平成28年6月15日

株式会社 **カメダデンキ**
大阪・東京・福岡・名古屋 営業部
〒570-0043 守口市南寺方東通5-19-18
TEL 06-6997-5500 FAX 06-6997-5525

図面ホルダー(DHP-A4)仕様変更・価格改訂のお願い

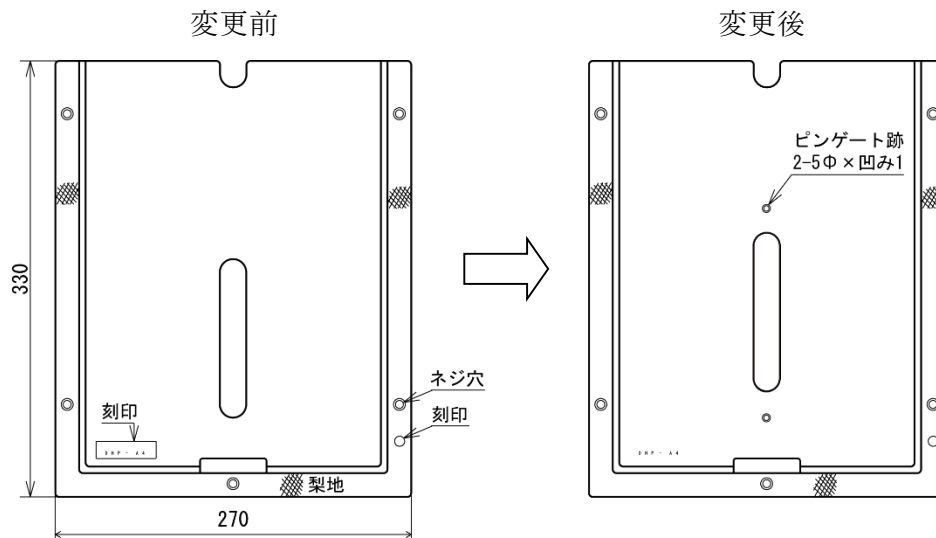
さて、ご愛用いただいておりますプラスチック図面ホルダーDHP-A4につきまして、金型老朽化のため更新をいたします。製造上の歩留まり改善のため表面2点からの樹脂注入金型に変更します。それに伴いまして正面の長穴位置を20mm上げ、長穴上下にピンゲート跡(凹み)ができます外観上の仕様変更となります。

- *対象製品 : プラスチック図面ホルダー DHP-A4、DHP-A4-V2
- *仕様変更 : 長穴位置、ピンゲート跡 ※詳しくは正式図面をご確認ください。
- *価格改訂 : 別途お見積書参照
- *実施時期 : 平成28年9月上旬出荷分より順次切り換え
